DODATEK č. 3 ke SMLOUVĚ O DÍLO

„Rekonstrukce bytového domu Dejvická 184/4“

ZMĚNOVÝ LIST č. 10

ZMĚNOVÝ LIST č. 33

This is a detailed architectural floor plan of a building, likely a residential or institutional structure. The plan shows a complex arrangement of rooms, corridors, and structural elements. Key features include:

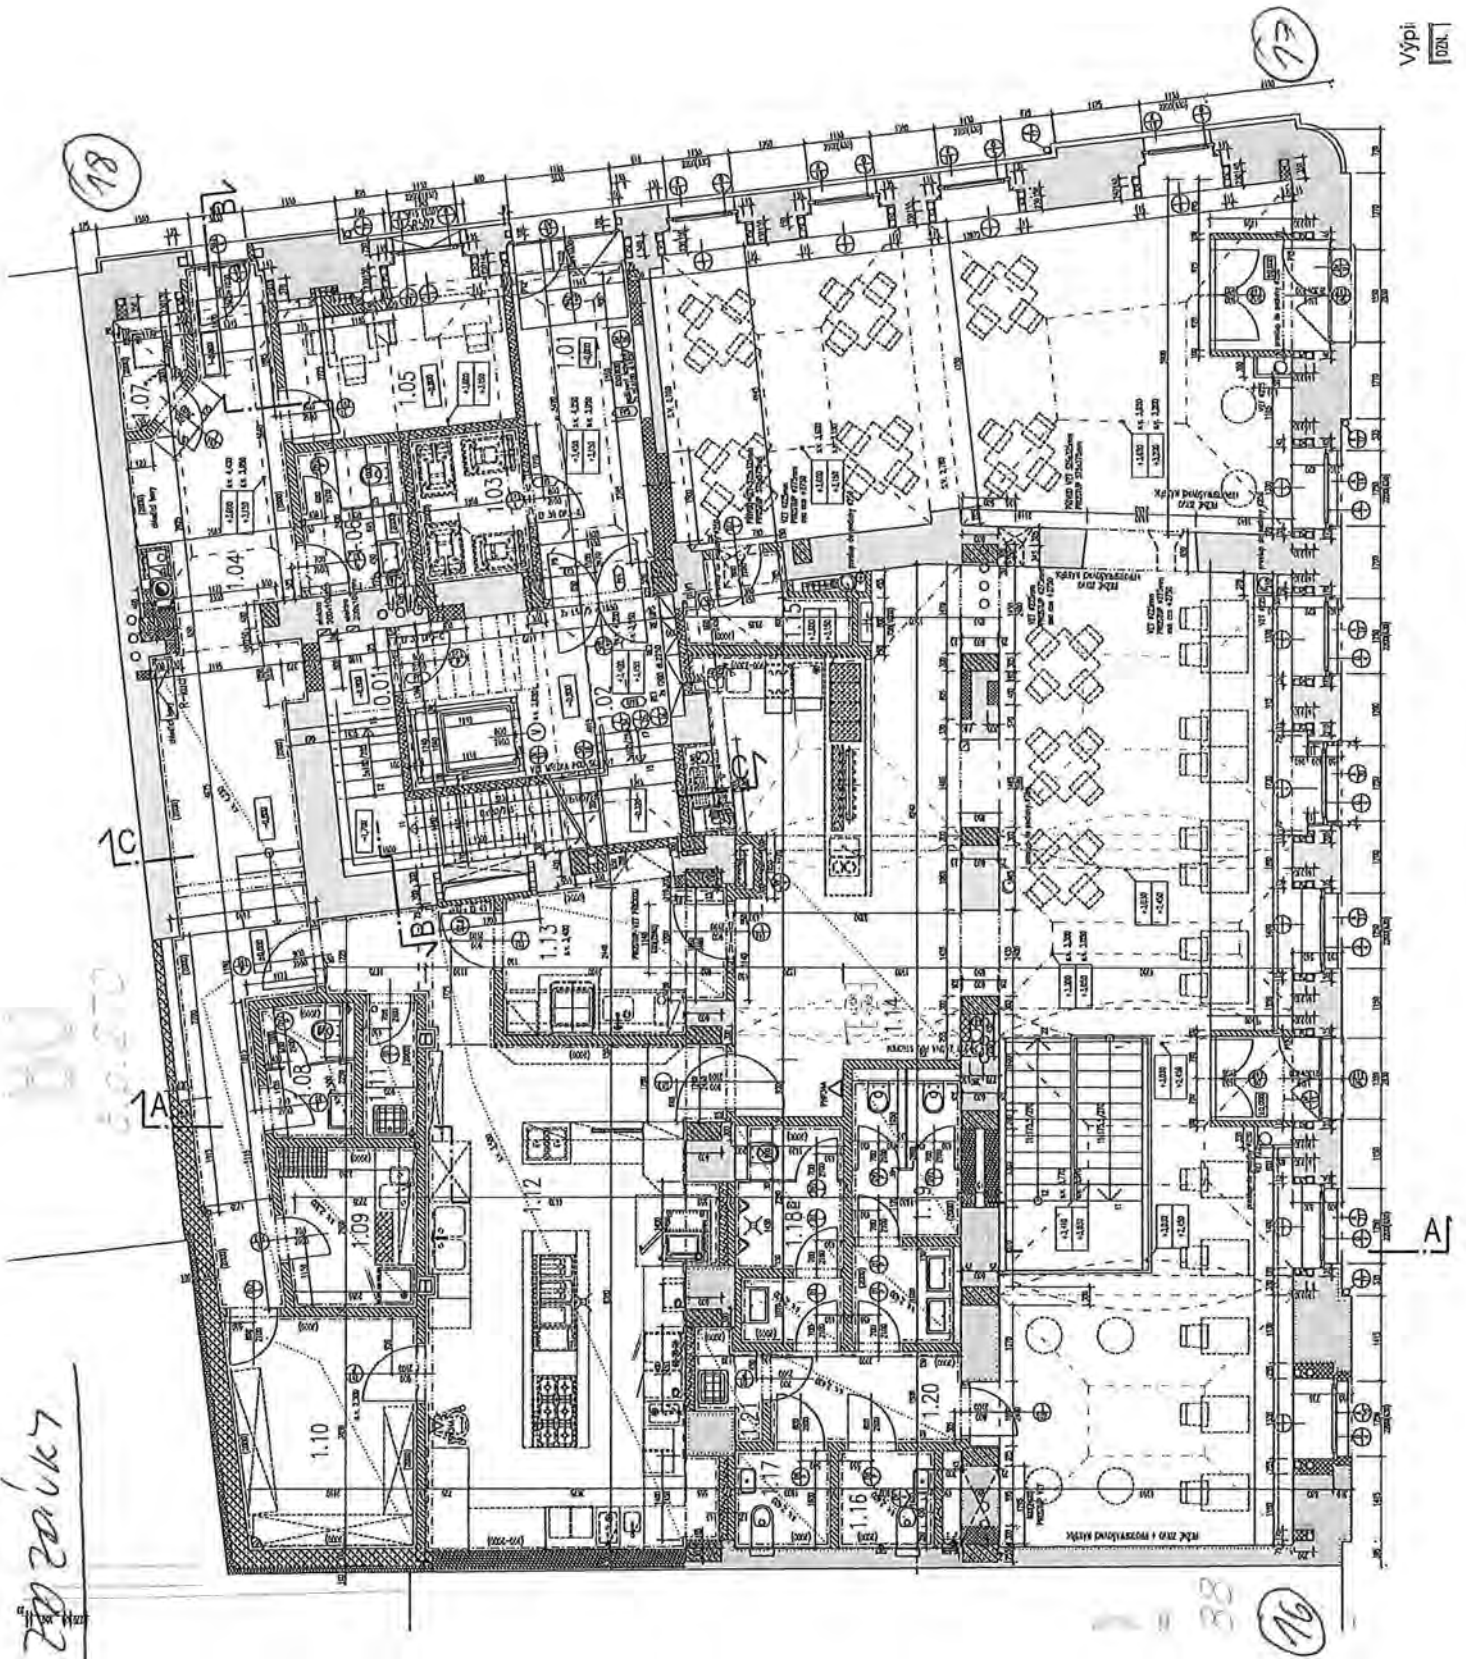
Na základě Pokynu pro stavbu č.6 budou upraveny zazdívky u jednotlivých nik nad ŽB prahy a provedena vyzdívka parapetů, dobetonovány podlahy. Zazdívky kolem ocelových rám 1.PP a 1.NP jsou narovnány na skutečnost. Doplněno je také bourání vnitřních zděných parapetů u jednotlivých oken a snížení parapetů u oken, která budou vyšší než původní okna – chybějící ve výkazu.

Vybourání vnitřních cihelných parapetů u jednotlivých oken v 1.PP a snížení parapetů u oken, která budou vyšší než původní okna. Větší rozsah zazdívek z plných cihel nad ŽB prahy a kolem ocelových rámů. Obetonování ocelových rámů v úrovni 1.PP. Dobetonování podlahy tl. 200 mm.

1 PP - 1 NP

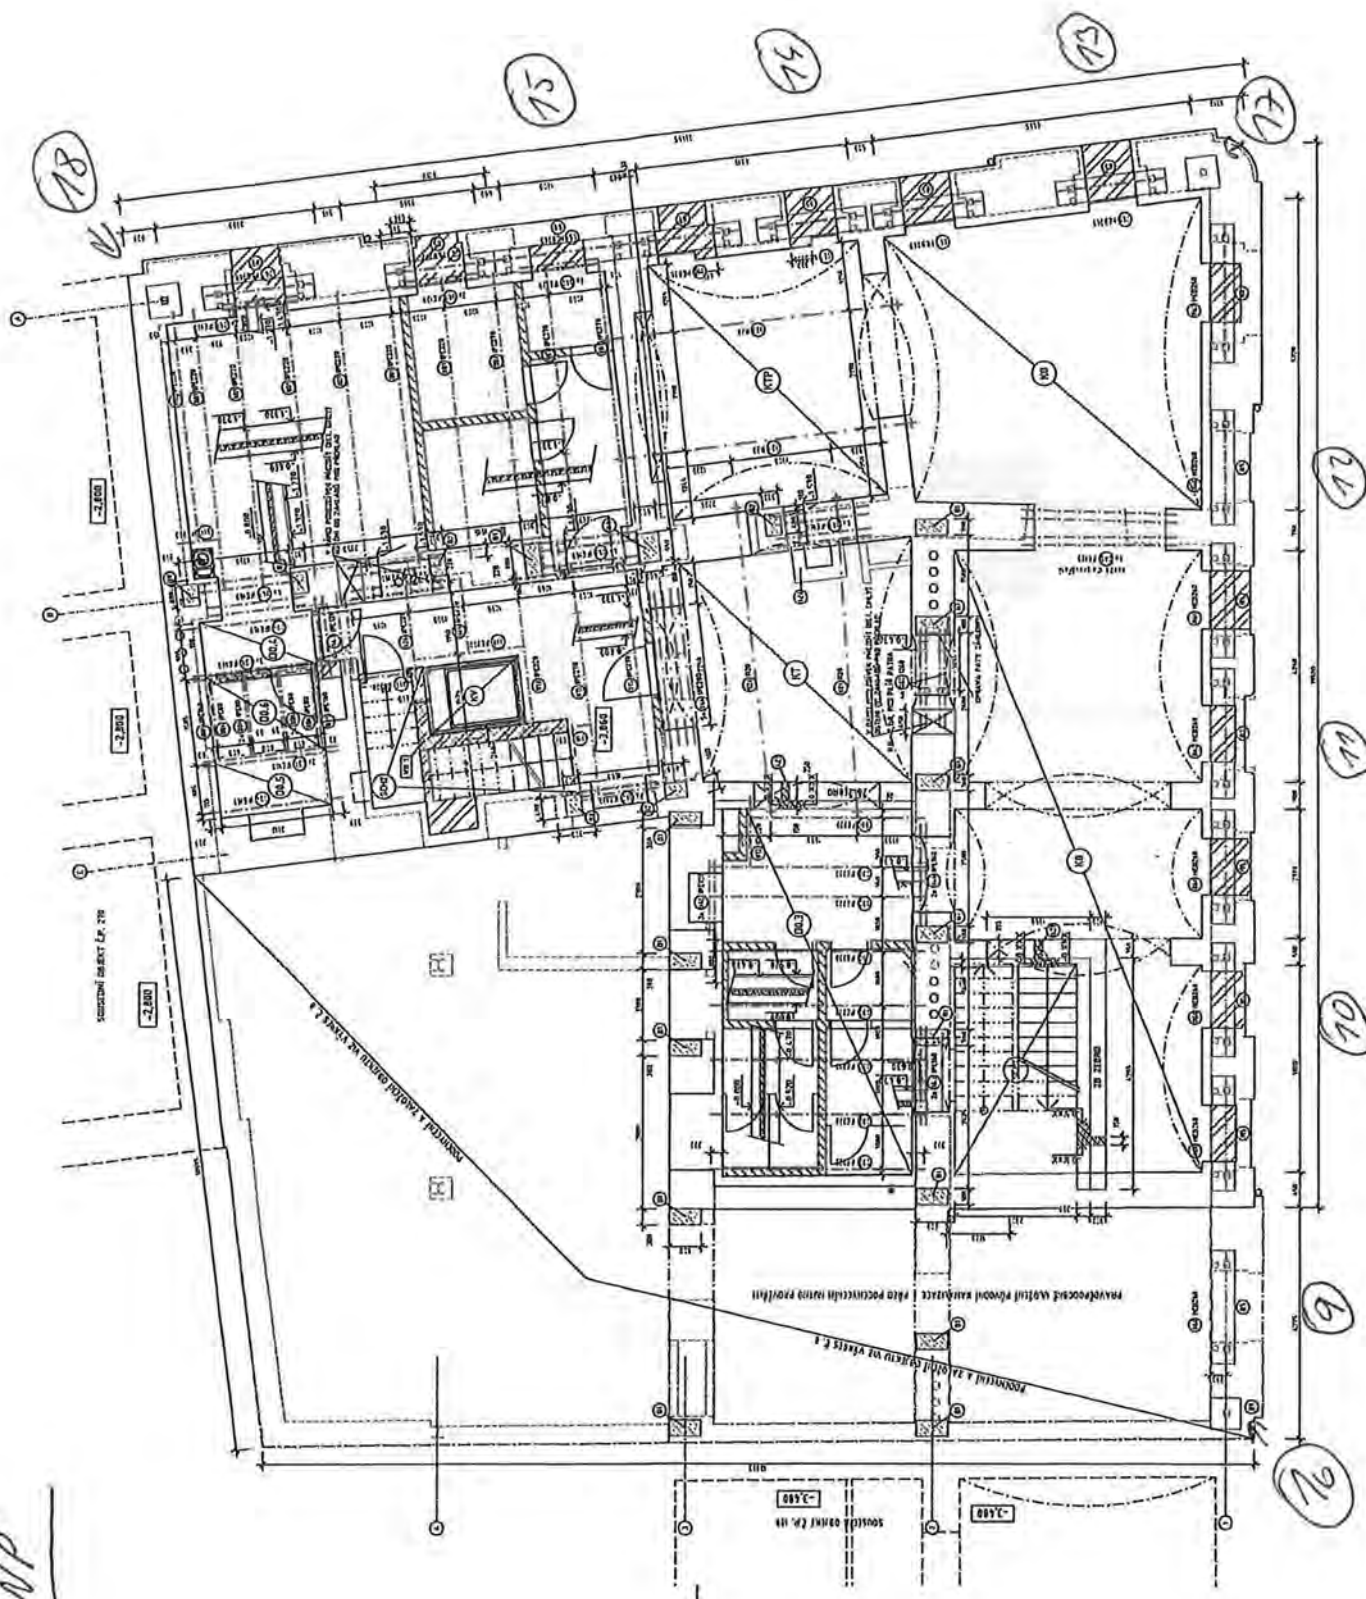
Je nutné provést větší rýhy ve zdivu dostatečně velké pro manipulaci s ocelovou konstrukcí. Navíc se jedná o smíšené zdivo (cihla, kámen), ve kterém jsou menší rýhy nerealizovatelné.

Vybourání větších rýh ve zdivu smíšeném pro osazení ocelových konstrukcí v ose A a v ose 1 v 1.PP a 1.NP (kterých sloupů se zatím týká, je vyznačeno v přiloženém půdoryse).

PODROBY 7.NP

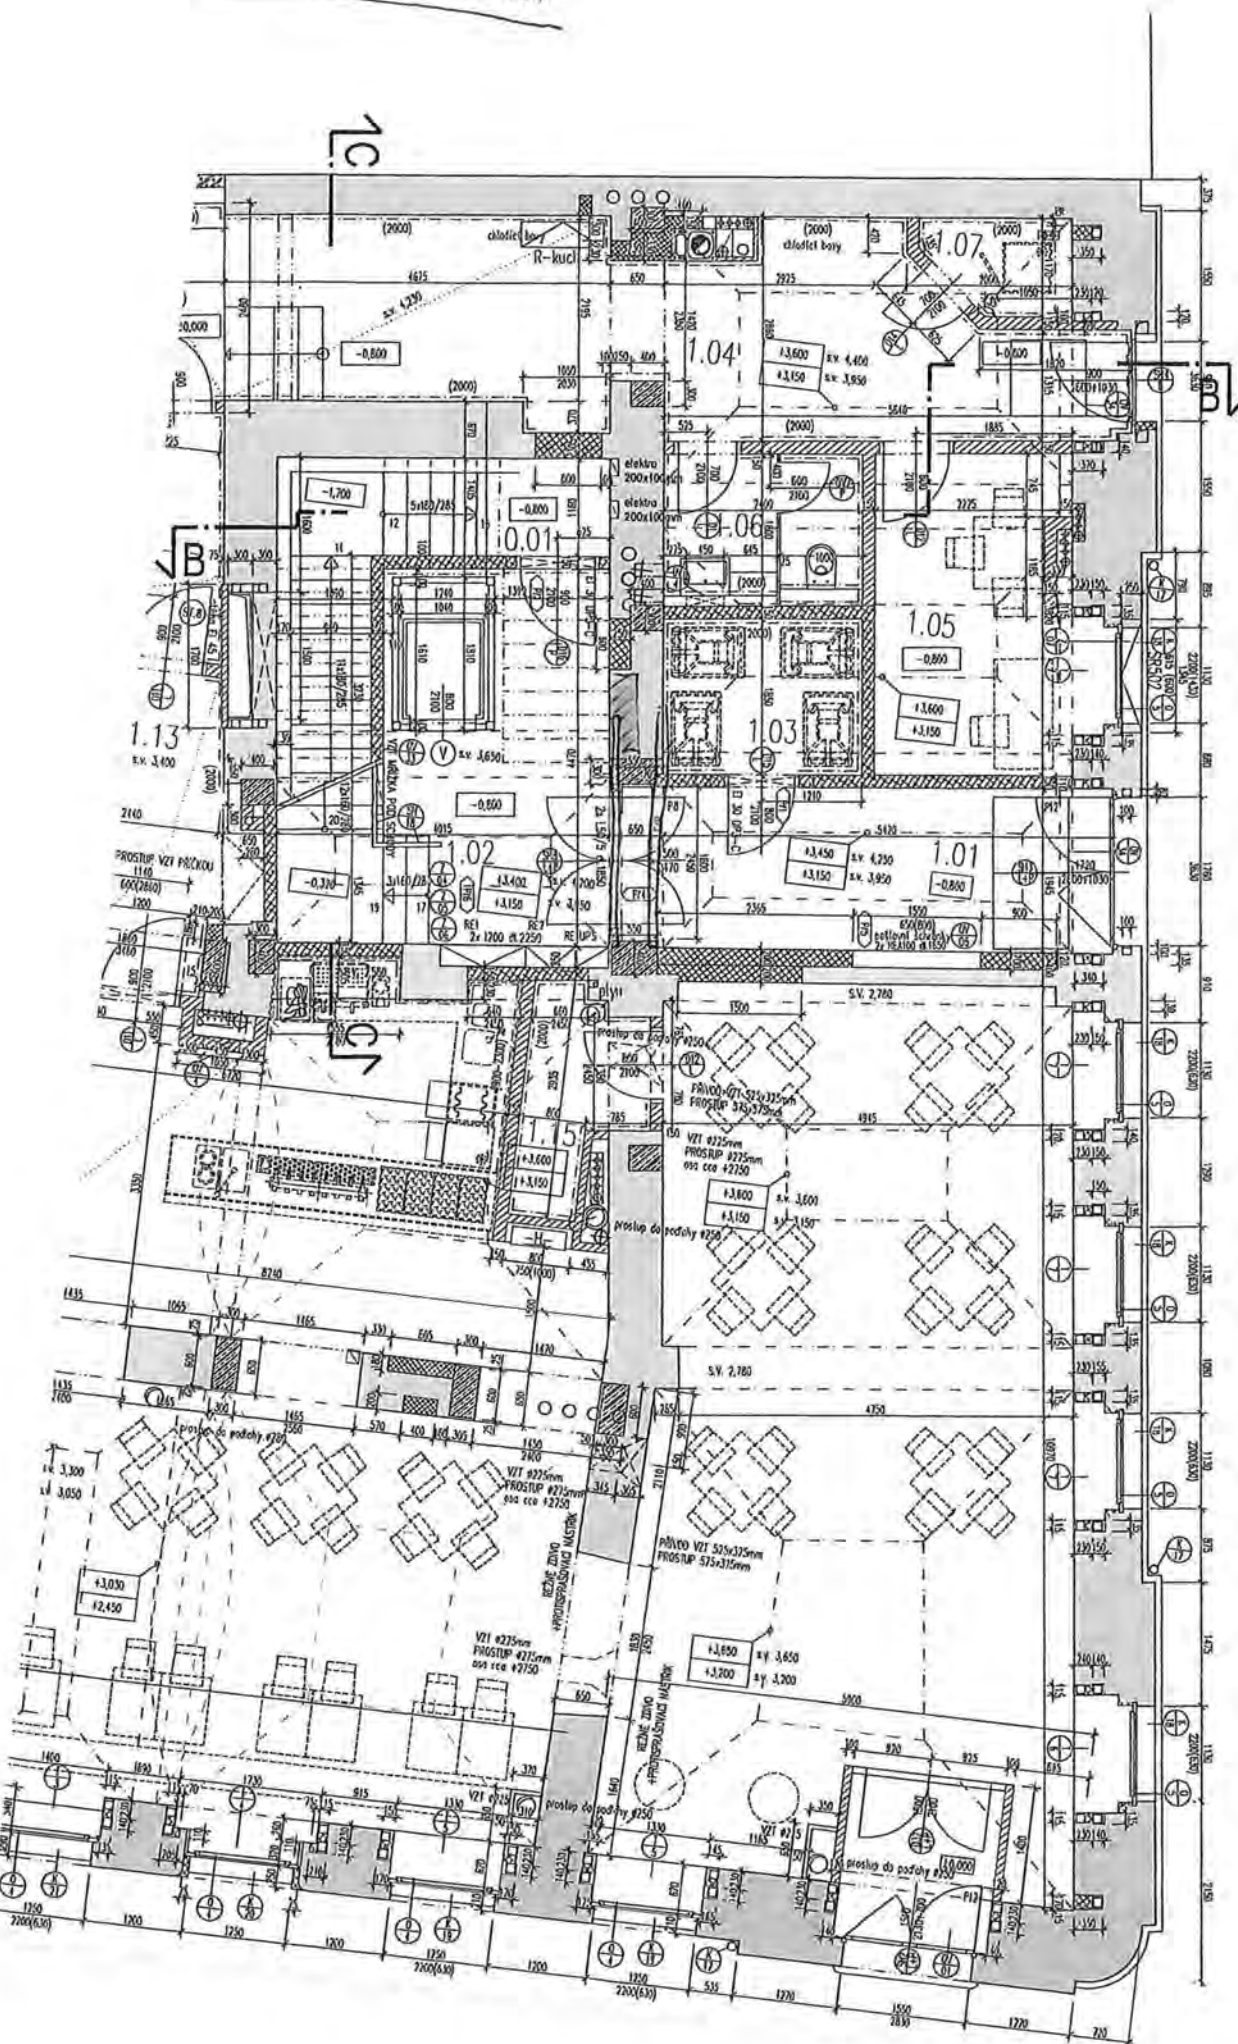
Statik rozhodl, že kvůli oboustranné prasklině v nosném zdivu dojde ke statickému zajištění tohoto místa – rozepření, podstojkování, zesílení pomocnou ocelovou konstrukcí.

Vysekání drážek ve zdivu pro osazení ztužující ocelové konstrukce, dodávka a montáž ocelové konstrukce vč. svaření, zazdění ocelové konstrukce, zazdění zjištěné niky, rozepření stávajícího otvoru stojkami svisle, vodorovně + výdřeva, podepření průvlaku dvěma dlouhými stojkami. Předpoklad trvání statických opatření 3 měsíce – do doby než rozhodne statik o odstranění.

2. NP BOUNDARY

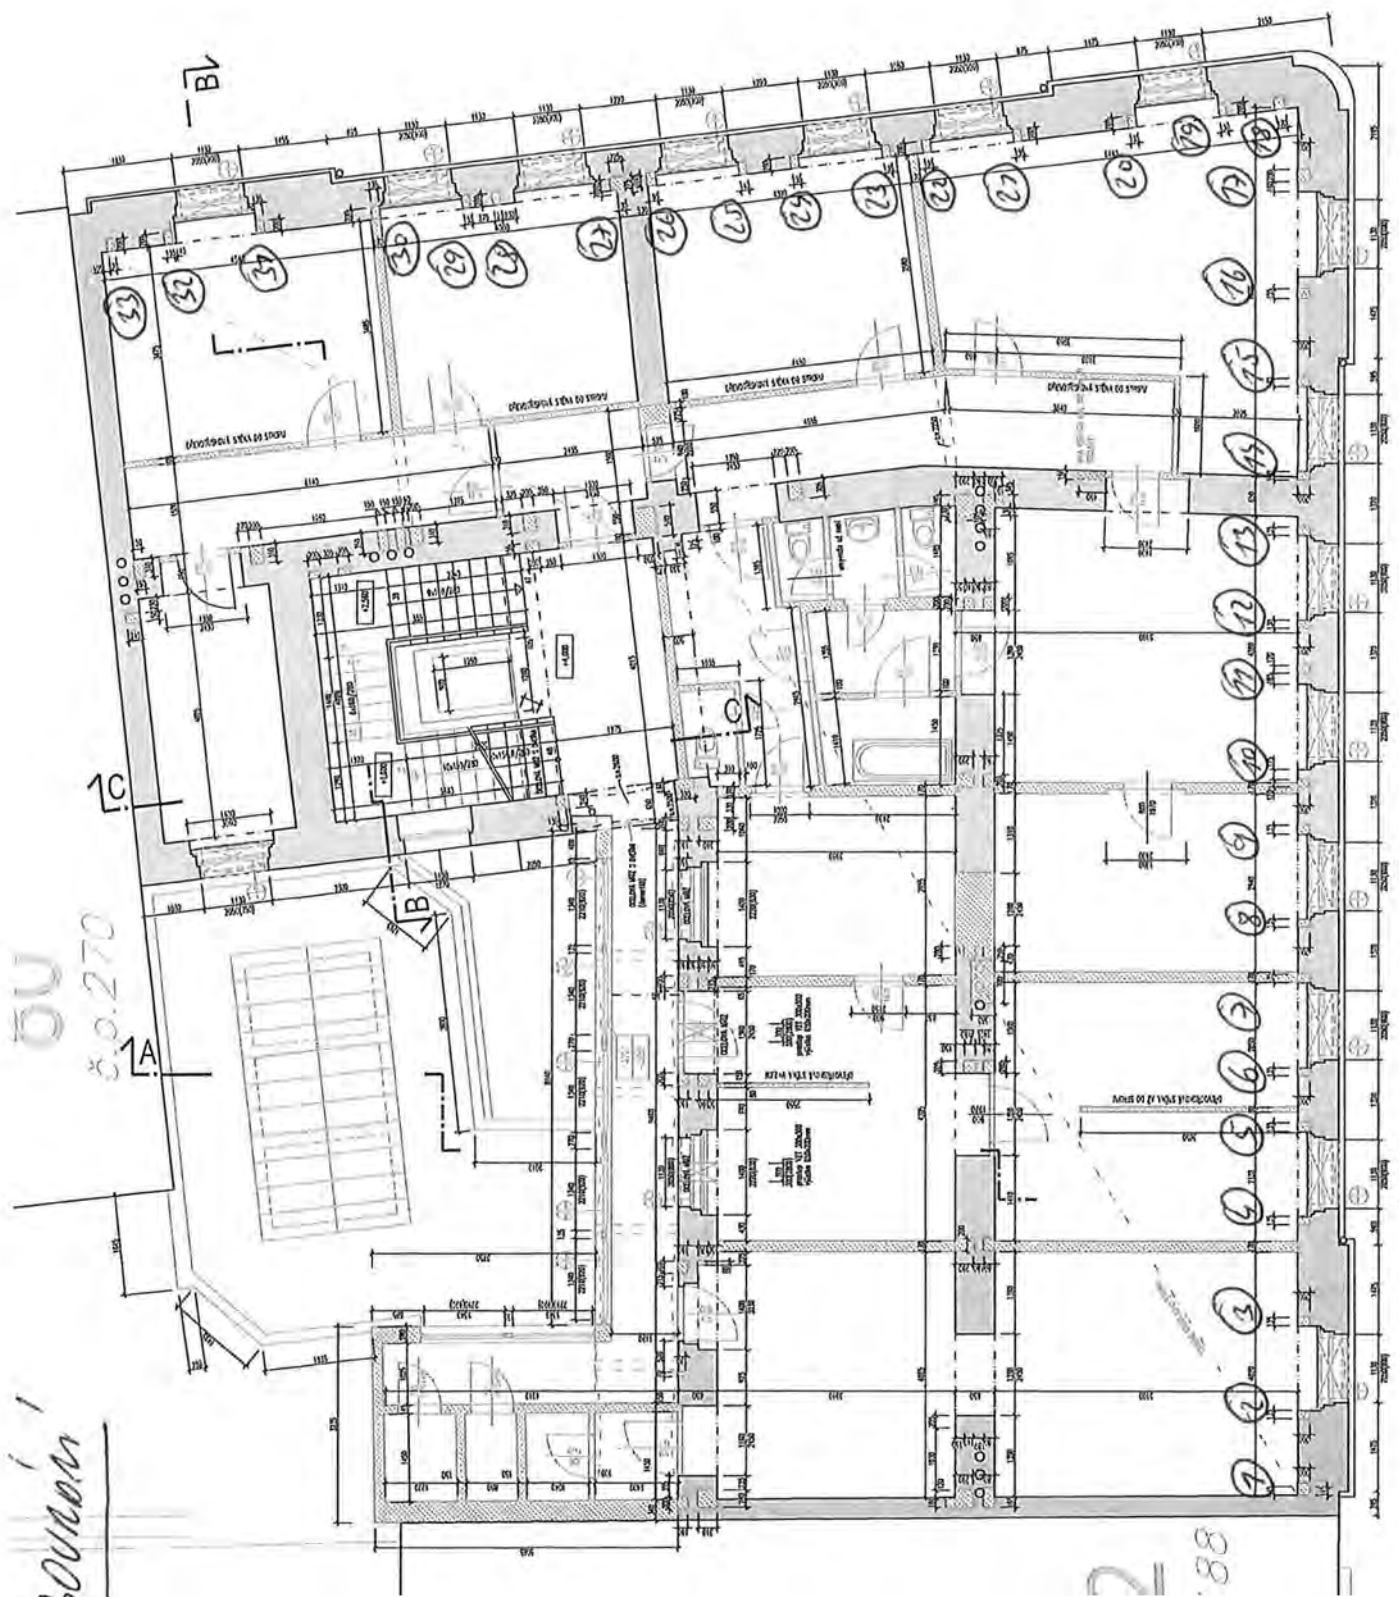
Je nutné provést větší rýhy ve zdivu dostatečně velké pro manipulaci s ocelovou konstrukcí.

Vybourání větších rýh ve zdivu pro osazení ocelových konstrukcí v ose A a v ose 1 v 2.NP (kterých sloupů se zatím týká, je vyznačeno v příloženém půdoryse), vč. větší zazdívky.
